日本原燃株式会社
廃棄物管理事業変更許可申請書 前後対比表

(本文、添付書類一、添付書類二、添付書類五、
添付書類八)

2023年8月14日

廃棄物管理事業変更許可申請書 本文 前後対比表

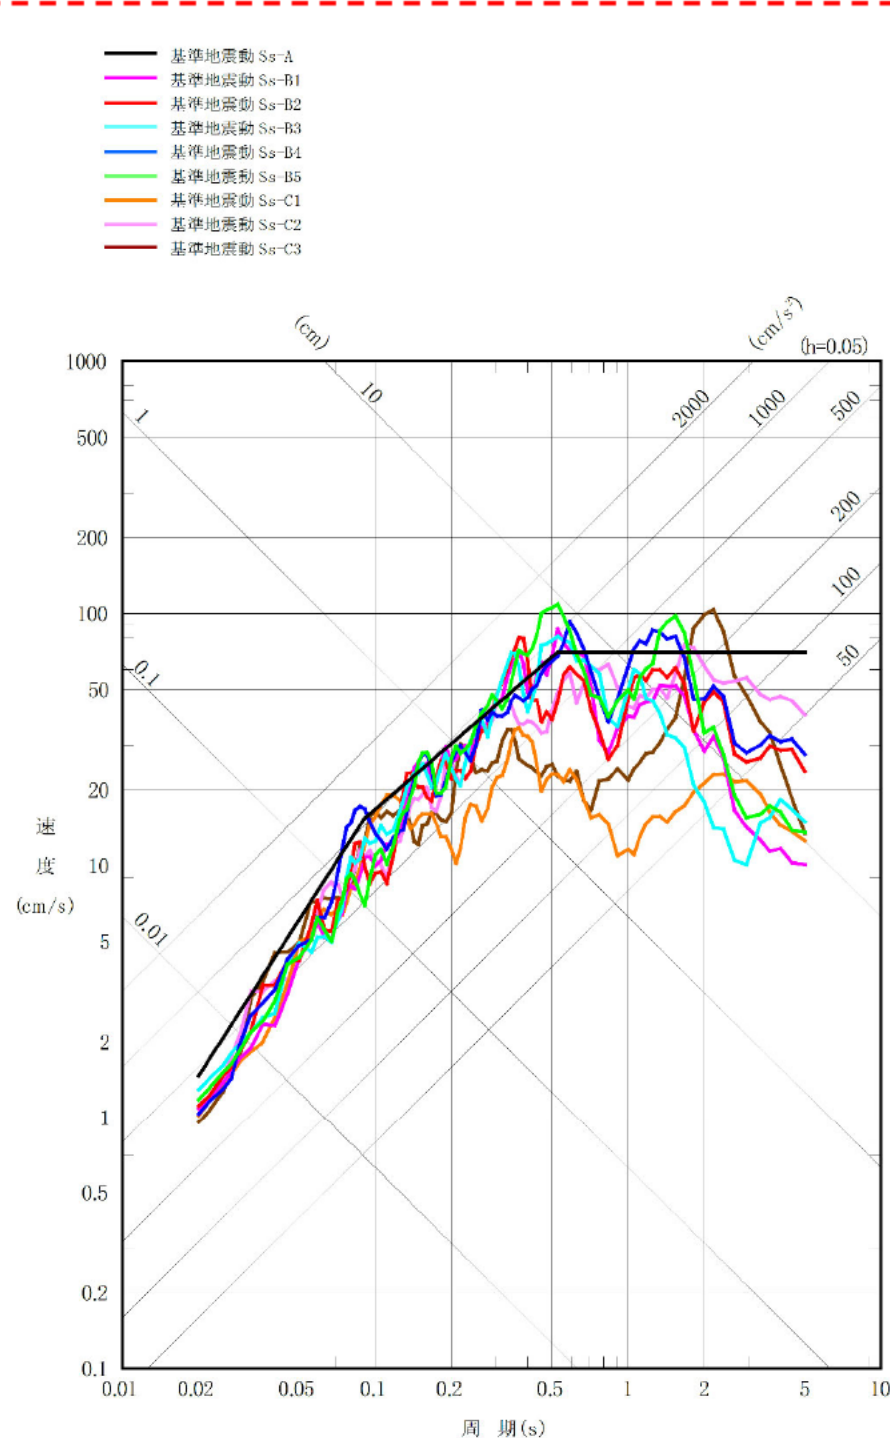
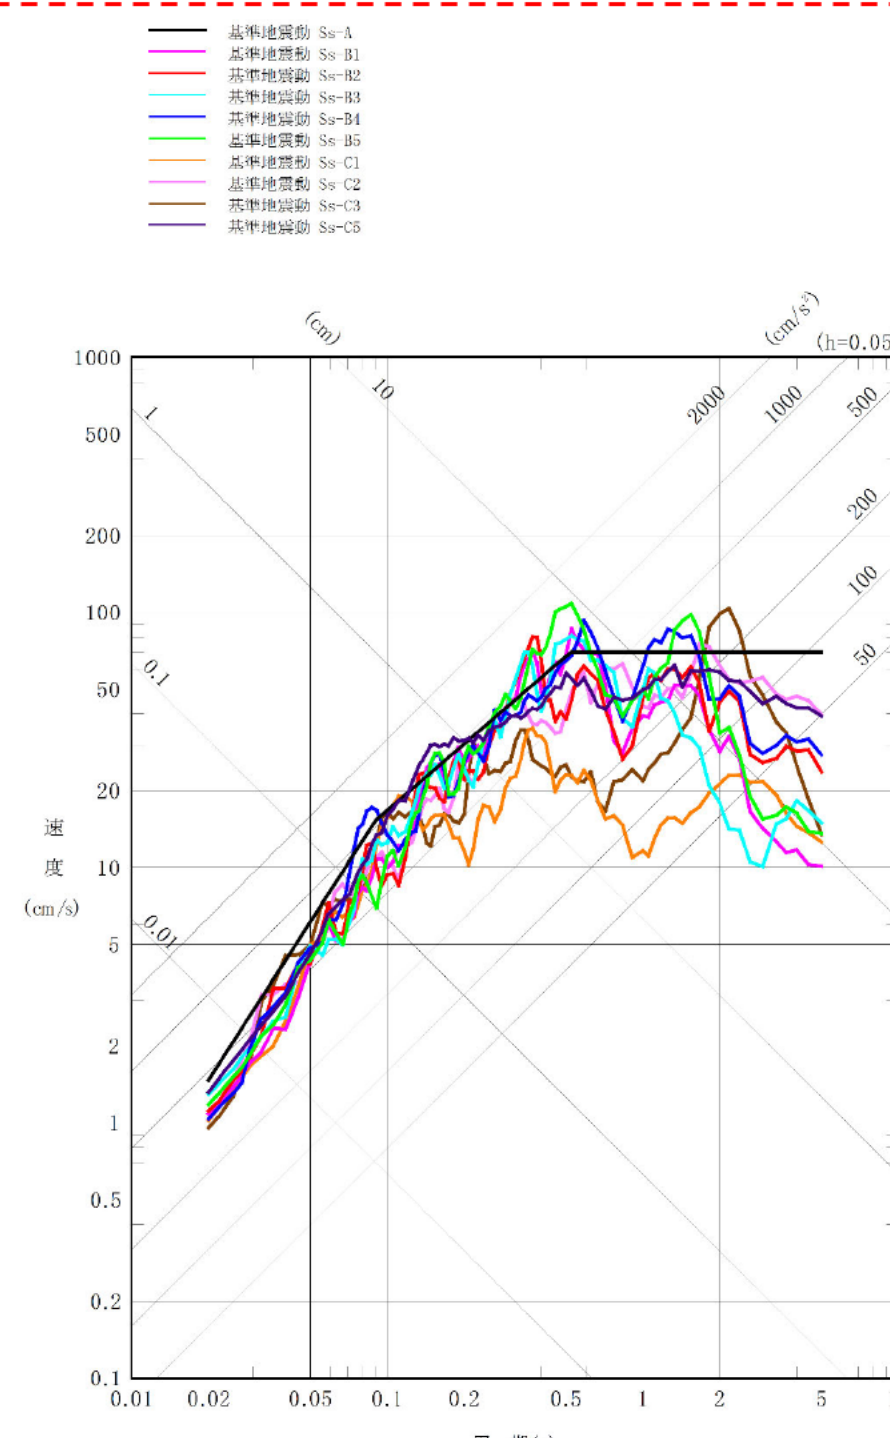
変更前（令和4年9月29日許可）（赤字、赤破線枠：変更対象箇所）	変更後（赤字、赤破線枠：変更対象箇所 青枠：第2回補正箇所）	備考（変更理由等）
<p>ロ．廃棄物管理施設の一般構造</p> <p>(4) 耐震構造</p> <p>(v) 基準地震動は、最新の科学的・技術的知見を踏まえ、敷地及び敷地周辺の地質・地質構造、地盤構造並びに地震活動性等の地震学及び地震工学的見地から想定することが適切なものを選定することとし、敷地ごとに震源を特定して策定する地震動及び震源を特定せず策定する地震動について、敷地の解放基盤表面における水平方向及び鉛直方向の地震動としてそれぞれ策定する。策定した基準地震動の応答スペクトルを第11図(1)及び第11図(2)に、加速度時刻歴波形を第12図(1)～第12図(10)に示す。解放基盤表面は、敷地地下で著しい高低差がなく、ほぼ水平で相当な拡がりをも有し、著しい風化を受けていない岩盤でS波速度がおおむね0.7km/s以上となる標高-70mとする。</p> <p>また、弾性設計用地震動を以下のとおり設定する方針とする。</p> <p>(a) 地震動設定の条件</p> <p>基準地震動との応答スペクトルの比率は、工学的判断として以下を考慮し、S_s-B1～B5、S_s-C1～C4に対して0.5、S_s-Aに対して0.52と設定する。</p> <p>(i) 基準地震動との応答スペクトルの比率は、廃棄物管理施設の安全機能限界と弾性限界に対する入力荷重の比率に対応し、その値は0.5程度である。</p> <p>(ii) 弾性設計用地震動は、「発電用原子炉施設に関する耐震設計審査指針」に基づく平成4年4月3日付け4安第91号をもって事業の許可を受け、その後、平成15年12月8日付け平成13・07・30原第9号をもって変更の許可を受けた廃棄物管理事業許可申請書の本文及び添付書類（以下「旧申請書」という。）における基準地震動S1の応答スペクトルをおおむね</p>	<p>ロ．廃棄物管理施設の一般構造</p> <p>(4) 耐震構造</p> <p>(v) 基準地震動は、最新の科学的・技術的知見を踏まえ、敷地及び敷地周辺の地質・地質構造、地盤構造並びに地震活動性等の地震学及び地震工学的見地から想定することが適切なものを選定することとし、敷地ごとに震源を特定して策定する地震動及び震源を特定せず策定する地震動について、敷地の解放基盤表面における水平方向及び鉛直方向の地震動としてそれぞれ策定する。策定した基準地震動の応答スペクトルを第11図(1)及び第11図(2)に、加速度時刻歴波形を第12図(1)～第12図(11)に示す。解放基盤表面は、敷地地下で著しい高低差がなく、ほぼ水平で相当な拡がりをも有し、著しい風化を受けていない岩盤でS波速度がおおむね0.7km/s以上となる標高-70mとする。</p> <p>また、弾性設計用地震動を以下のとおり設定する方針とする。</p> <p>(a) 地震動設定の条件</p> <p>基準地震動との応答スペクトルの比率は、工学的判断として以下を考慮し、S_s-B1～B5、S_s-C1～C5に対して0.5、S_s-Aに対して0.52と設定する。</p> <p>(i) 基準地震動との応答スペクトルの比率は、廃棄物管理施設の安全機能限界と弾性限界に対する入力荷重の比率に対応し、その値は0.5程度である。</p> <p>(ii) 弾性設計用地震動は、「発電用原子炉施設に関する耐震設計審査指針」に基づく平成4年4月3日付け4安第91号をもって事業の許可を受け、その後、平成15年12月8日付け平成13・07・30原第9号をもって変更の許可を受けた廃棄物管理事業許可申請書の本文及び添付書類（以下「旧申請書」という。）における基準地震動S1の応答スペクトルをおおむね</p>	<p>基準地震動S_s-C5の追加</p> <p>基準地震動S_s-C5の追加</p>

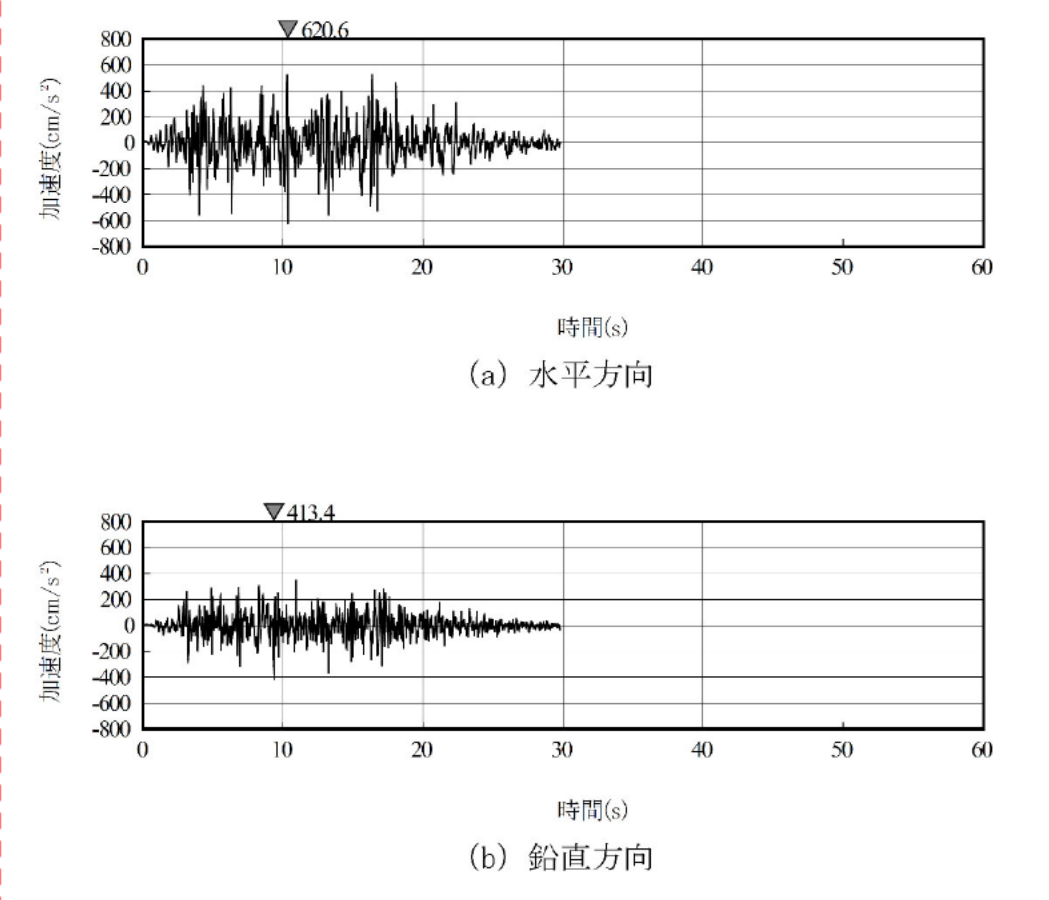
変更前（令和4年9月29日許可） （赤字、赤破線枠：変更対象箇所）	変更後（赤字、赤破線枠：変更対象箇所 青枠：第2回補正箇所）	備考（変更理由等）
下回らないようにする。	下回らないようにする。	変更なし

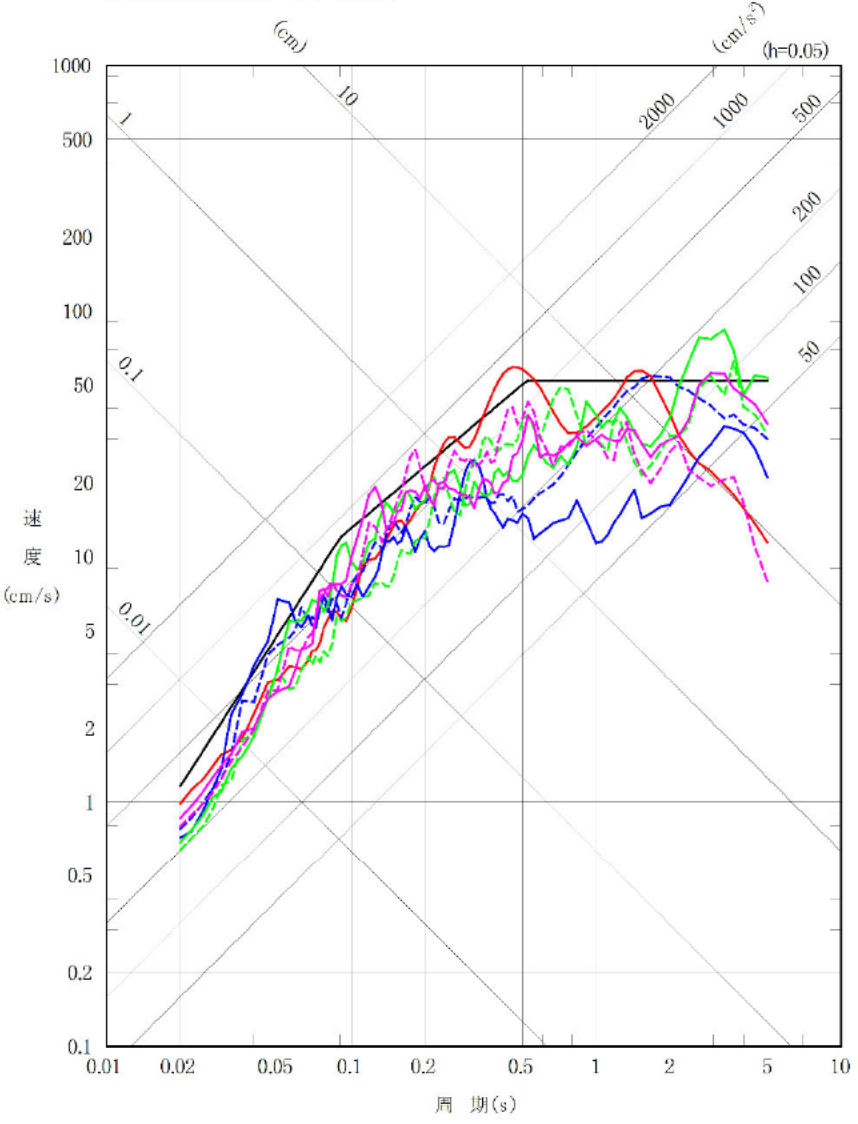
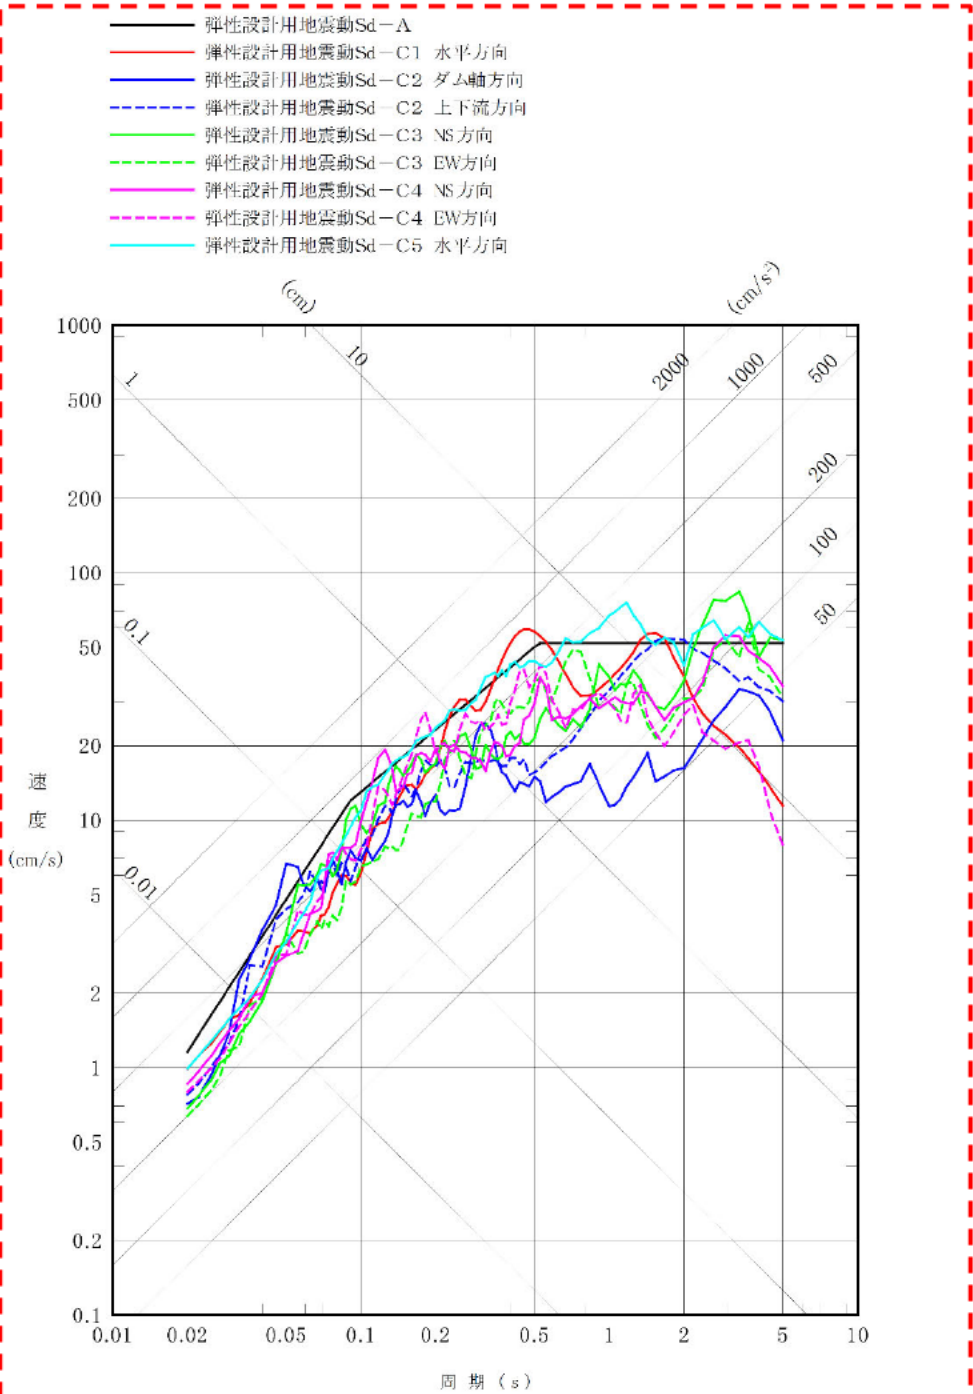
変更前（令和4年9月29日許可）（赤字、赤破線枠：変更対象箇所）	変更後（赤字、赤破線枠：変更対象箇所 青枠：第2回補正箇所）	備考（変更理由等）
<p>と基準地震動S1の応答スペクトルの比較を第1.5-3図に、弾性設計用地震動と解放基盤表面における地震動の一樣ハザードスペクトルの比較を第1.5-4図(1)～第1.5-4図(4)に示す。</p> <p>弾性設計用地震動Sd-A及びSd-B1～B5の年超過確率はおおむね10^{-3}～10^{-4}程度、Sd-C1～C4の年超過確率はおおむね10^{-3}～10^{-5}程度である。</p> <p>(1) 入力地震動</p> <p>地質調査の結果によれば、重要な廃棄物管理施設の設置位置周辺は、新第三紀の鷹架層が十分な広がりをもって存在することが確認されている。</p> <p>解放基盤表面は、この新第三紀の鷹架層のS波速度が0.7km/s以上を有する標高約-70mの位置に想定することとする。</p> <p>基準地震動は、解放基盤表面で定義する。</p> <p>建物・構築物の地震応答解析モデルに対する入力地震動は、解放基盤表面からの地震波の伝播特性を適切に考慮して作成したものとするとともに、必要に応じて地盤の非線形応答を考慮することとし、地盤のひずみに応じた地盤物性値を用いて作成する。また、必要に応じ敷地における観測記録による検証や最新の科学的・技術的知見を踏まえ設定する。</p> <p>(2) 動的解析法</p> <p>a. 建物・構築物</p> <p>動的解析に当たっては、対象施設の形状、構造特性、振動特性等を踏まえ、地震応答解析手法の適用性及び適用限界等を考慮のうえ、適切な解析法を選定するとともに、建物・構築物に応じて十分な調査に基づく適切な解析条件を設定する。動的解析は、原則として、時刻歴応答解析法を用いて求めるものとする。</p> <p>建物・構築物の動的解析に当たっては、建物・構築物の剛性は</p>	<p>と基準地震動S1の応答スペクトルの比較を第1.5-3図に、弾性設計用地震動と解放基盤表面における地震動の一樣ハザードスペクトルの比較を第1.5-4図(1)～第1.5-4図(4)に示す。</p> <p>弾性設計用地震動Sd-A及びSd-B1～B5の年超過確率はおおむね10^{-3}～10^{-4}程度、Sd-C1～C5の年超過確率はおおむね10^{-3}～10^{-5}程度である。</p> <p>(1) 入力地震動</p> <p>地質調査の結果によれば、重要な廃棄物管理施設の設置位置周辺は、新第三紀の鷹架層が十分な広がりをもって存在することが確認されている。</p> <p>解放基盤表面は、この新第三紀の鷹架層のS波速度が0.7km/s以上を有する標高約-70mの位置に想定することとする。</p> <p>基準地震動は、解放基盤表面で定義する。</p> <p>建物・構築物の地震応答解析モデルに対する入力地震動は、解放基盤表面からの地震波の伝播特性を適切に考慮して作成したものとするとともに、必要に応じて地盤の非線形応答を考慮することとし、地盤のひずみに応じた地盤物性値を用いて作成する。また、必要に応じ敷地における観測記録による検証や最新の科学的・技術的知見を踏まえ設定する。</p> <p>(2) 動的解析法</p> <p>a. 建物・構築物</p> <p>動的解析に当たっては、対象施設の形状、構造特性、振動特性等を踏まえ、地震応答解析手法の適用性及び適用限界等を考慮のうえ、適切な解析法を選定するとともに、建物・構築物に応じて十分な調査に基づく適切な解析条件を設定する。動的解析は、原則として、時刻歴応答解析法を用いて求めるものとする。</p> <p>建物・構築物の動的解析に当たっては、建物・構築物の剛性は</p>	<p>弾性設計用地震動Sd-C5の追加</p> <p>記載の適正化（「再処理施設」から「廃棄物管理施設」）</p>

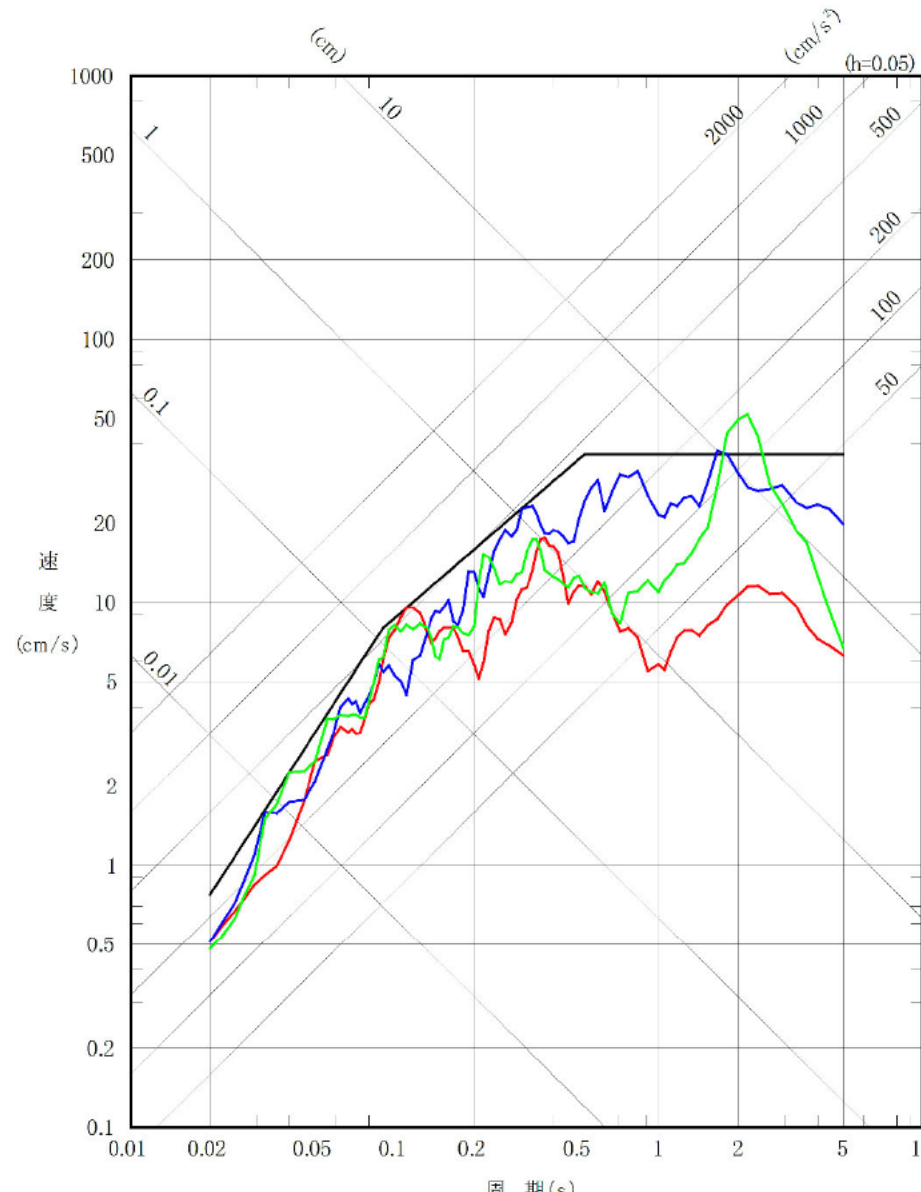
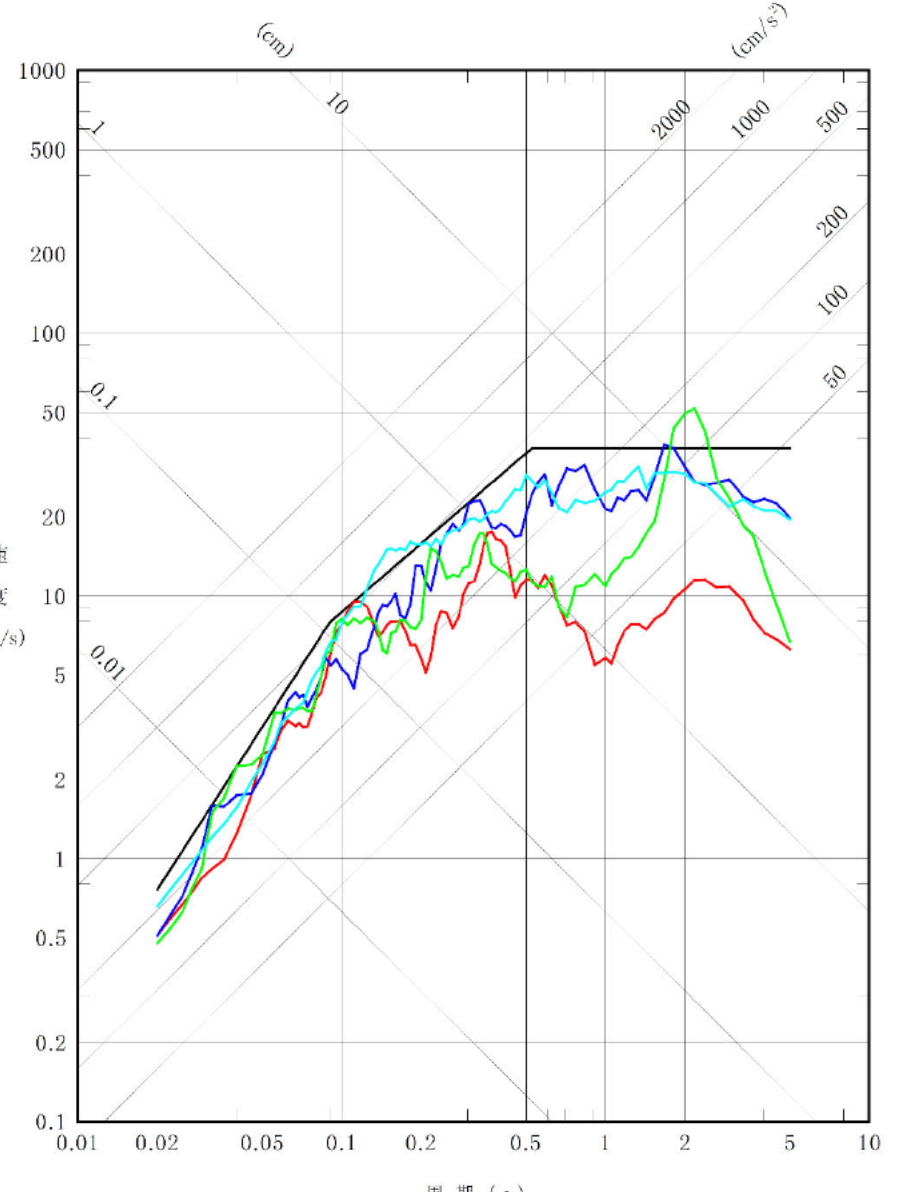
変更前（令和4年9月29日許可）（赤字、赤破線枠：変更対象箇所）	変更後（赤字、赤破線枠：変更対象箇所 青枠：第2回補正箇所）	備考（変更理由等）
<p>それらの形状，構造特性，振動特性，減衰特性を十分考慮して評価し，集中質点系に置換した解析モデルを設定する。</p> <p>動的解析には，建物・構築物と地盤の相互作用及び埋込み効果を考慮するものとし，解析モデルの地盤のばね定数は，基礎版の平面形状，地盤の剛性等を考慮して定める。地盤の剛性等については，必要に応じて地盤の非線形応答を考慮することとし，地盤のひずみに応じた地盤物性値に基づくものとする。設計用地盤定数は，原則として，弾性波試験によるものを用いる。</p> <p>地盤－建物・構築物連成系の減衰定数は，振動エネルギーの地下逸散及び地震応答における各部のひずみレベルを考慮して定める。</p> <p>基準地震動及び弾性設計用地震動に対する応答解析において，主要構造要素がある程度以上弾性範囲を超える場合には，実験等の結果に基づき，該当する建物部分の構造特性に応じて，その弾塑性挙動を適切に模擬した復元力特性を考慮した応答解析を行う。</p> <p>b. 機器・配管系</p> <p>機器については，その形状を考慮して，1質点系又は多質点系モデルに置換し，設計用床応答曲線を用いた応答スペクトル・モーダル解析法又は時刻歴応答解析法により応答を求める。</p> <p>配管系については，適切なモデルを作成し，設計用床応答曲線を用いた応答スペクトル・モーダル解析法により応答を求める。</p> <p>なお，剛性の高い機器・配管系は，その設置床面の最大床応答加速度の1.2倍の加速度を静的に作用させて地震力を算定する。</p> <p>動的解析に用いる減衰定数は，既往の振動実験，地震観測の調査結果等を考慮して適切な値を定める。</p>	<p>それらの形状，構造特性，振動特性，減衰特性を十分考慮して評価し，集中質点系に置換した解析モデルを設定する。</p> <p>動的解析には，建物・構築物と地盤の相互作用及び埋込み効果を考慮するものとし，解析モデルの地盤のばね定数は，基礎版の平面形状，地盤の剛性等を考慮して定める。地盤の剛性等については，必要に応じて地盤の非線形応答を考慮することとし，地盤のひずみに応じた地盤物性値に基づくものとする。設計用地盤定数は，原則として，弾性波試験によるものを用いる。</p> <p>地盤－建物・構築物連成系の減衰定数は，振動エネルギーの地下逸散及び地震応答における各部のひずみレベルを考慮して定める。</p> <p>基準地震動及び弾性設計用地震動に対する応答解析において，主要構造要素がある程度以上弾性範囲を超える場合には，実験等の結果に基づき，該当する建物部分の構造特性に応じて，その弾塑性挙動を適切に模擬した復元力特性を考慮した応答解析を行う。</p> <div data-bbox="1308 1268 2220 1314" style="border: 1px solid blue; height: 22px; width: 307px; margin-bottom: 10px;"></div> <p>b. 機器・配管系</p> <p>機器については，その形状を考慮して，1質点系又は多質点系モデルに置換し，設計用床応答曲線を用いた応答スペクトル・モーダル解析法又は時刻歴応答解析法により応答を求める。</p> <p>配管系については，適切なモデルを作成し，設計用床応答曲線を用いた応答スペクトル・モーダル解析法により応答を求める。</p> <p>なお，剛性の高い機器・配管系は，その設置床面の最大床応答加速度の1.2倍の加速度を静的に作用させて地震力を算定する。</p> <p>動的解析に用いる減衰定数は，既往の振動実験，地震観測の調査結果等を考慮して適切な値を定める。</p>	<p>記載の適正化（洞道に係る記載を削除）</p>
